ПРИЛОЖЕНИЕ 3-34
для МГП "МОСЛИФТ" и АО "МОС-ОТИС"

Схема подключения устройства безопасности УБ-1М и УБ-1МК для лифта с блоком сигнализации БС.

ПРИЛОЖЕНИЕ 3-38

Схема подключения устройства безопасности УБ-1М и УБ1-МК для лифта с блоком сигнализации БС

Схема подключения устройства безопасности УБ-1 без блока сигнализации БС

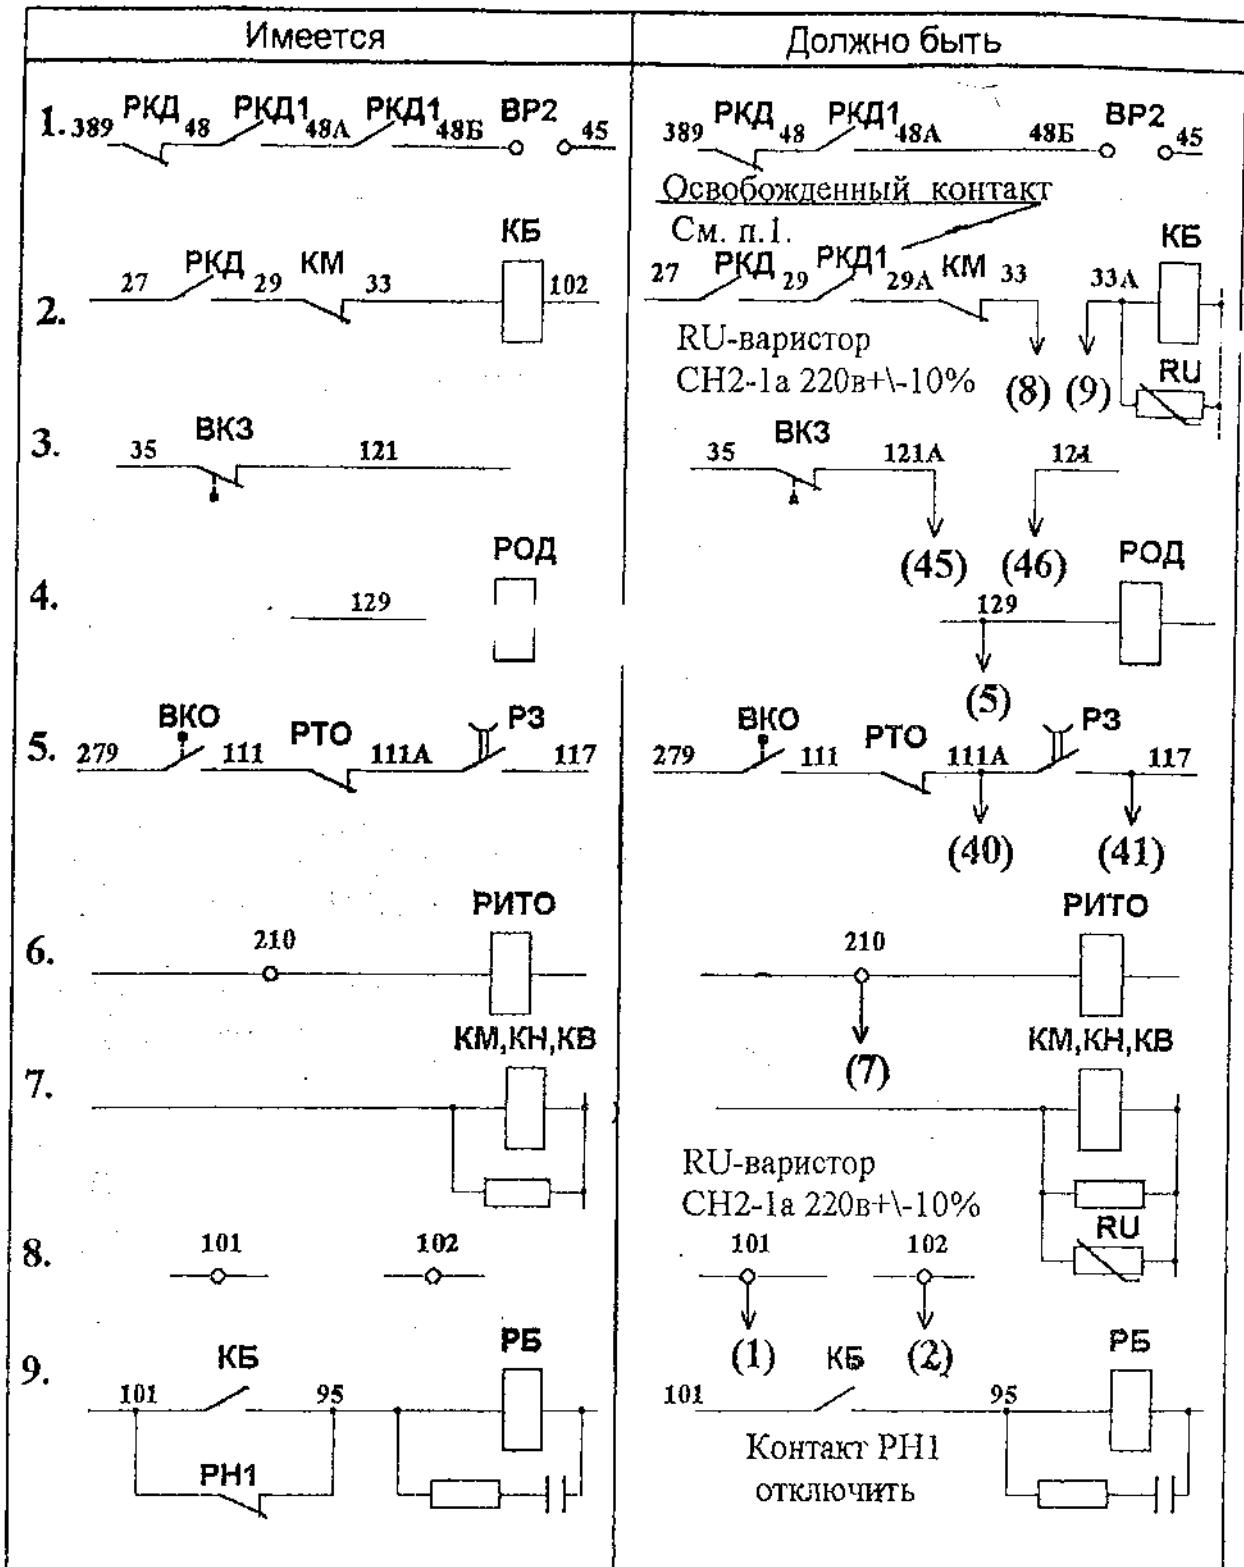
10. 11. Изменения в схеме для лифтов с тремя выключателями на дверях шахты.

12. 13. Изменения в схеме для лифтов г_п=500 кг с широкой створкой и тремя выключателями на дверях шахты.
